Réf : 20241206_RAP_Prefet-RennesMetro_AvisPLUi_M2_vf

Avis détaillé de la DDTM sur le projet de modification n° 2 du PLUi de Rennes Métropole au regard des objectifs du développement durable

Objet : Modification n° 2 du PLUi de Rennes métropole – Lettre d’accompagnement de l’avis de l’État

Bilan du potentiel de la consommation d'espace passée et à prévoir selon le PLUi en vigueur

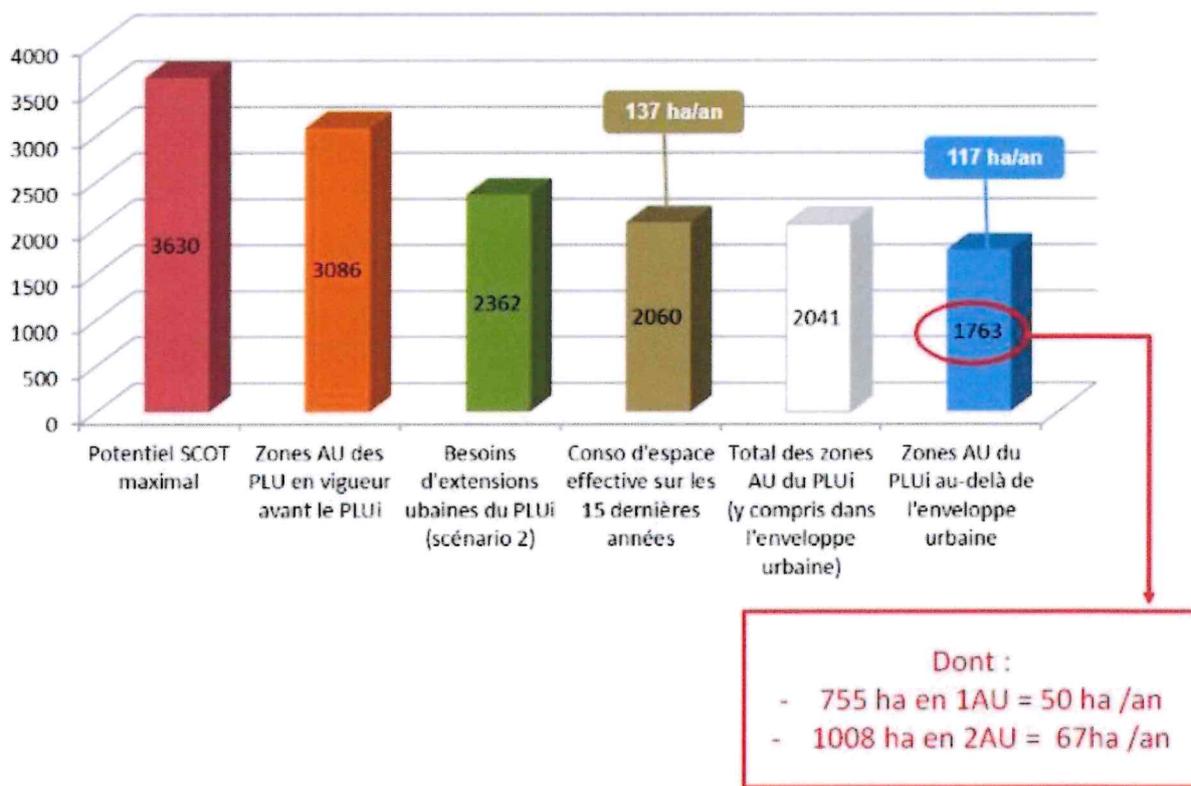
Toutefois, les éléments présents dans la délibération d'ouverture à l'urbanisation sont absents des ajustements du rapport de présentation du PLUi. Ainsi, dans celui-ci, il n'est nullement mentionné la consommation foncière supplémentaire de 82,4 ha dont 56,8 à destination d'habitat, 22,4 à destination d'activité économique et 3,2 à destination d'équipement. Si ces chiffres sont convenablement détaillés dans la délibération et la notice, ils sont absents du rapport de présentation du PLUi qui ne fait pas l'objet d'actualisations suffisantes.

Par exemple, le graphique proposé ci-dessous devra être actualisé avec l'ouverture à l'urbanisation de 82,4 ha de zones 2AU en 1AU.

2. Le rapport de présentation du PLUi devra inclure les chiffres actualisés de consommation foncière.
